改善箇所説明図

基準不適合発生箇所

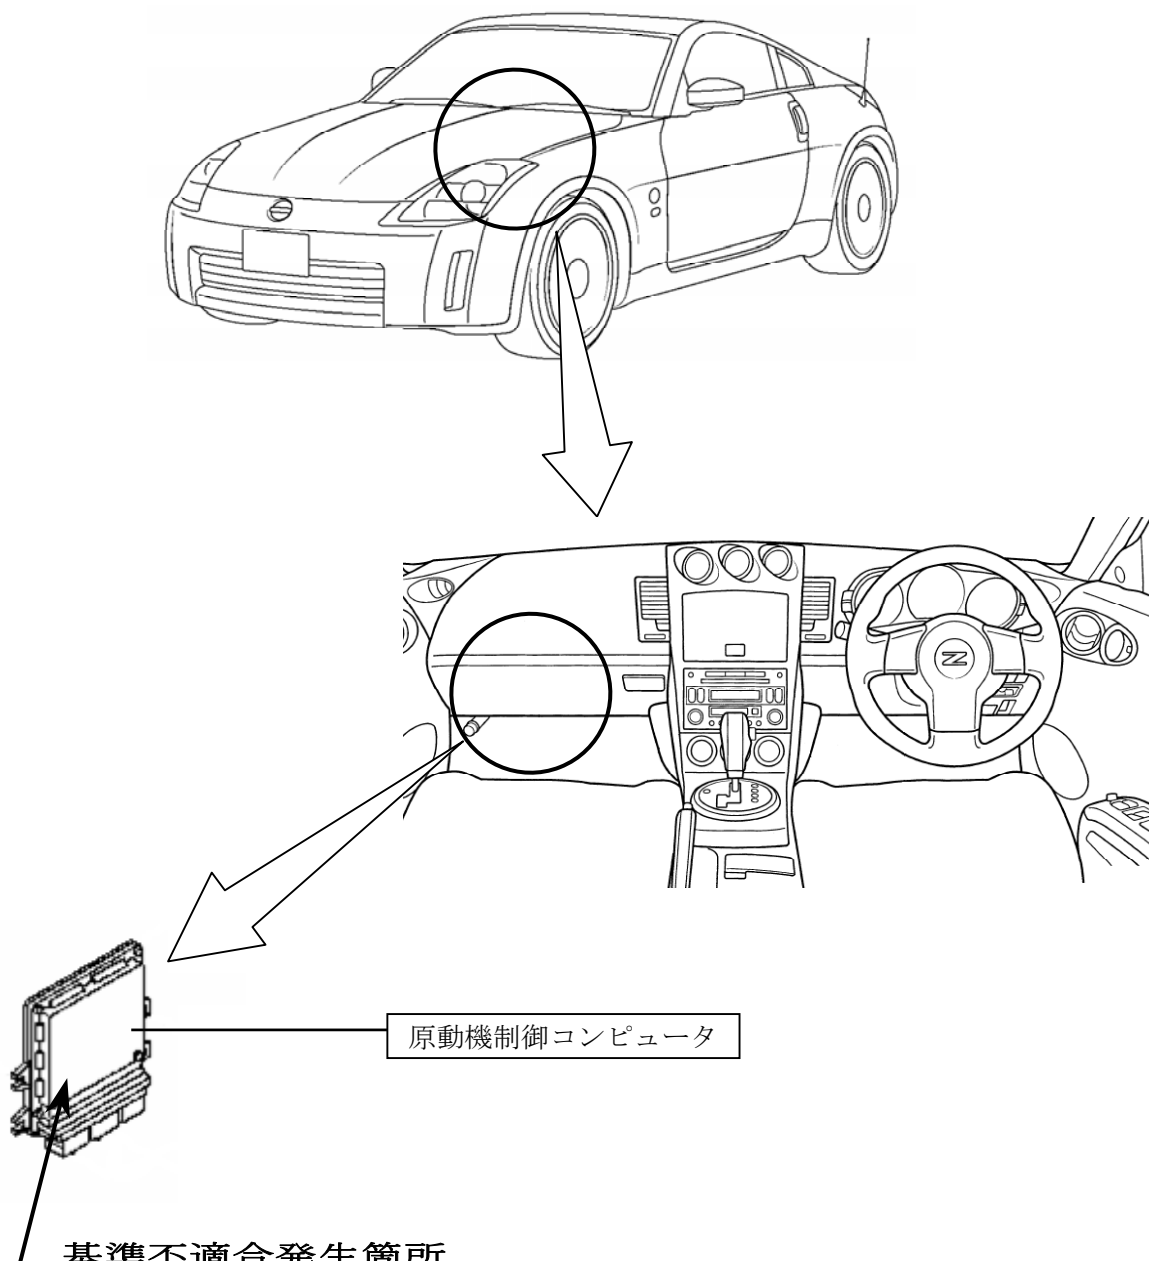
原動機制御コンピュータのプログラムが不適切なため、吸入空気量を測定しているエアフロメータ及びスロットルバルブの開度を測定しているスロットル開度センサが故障した場合に、警告灯が点灯しない。

全車両、当該プログラムを変更する。

識別：銀色のシールをモデルナンバープレートの右横に貼り付ける。
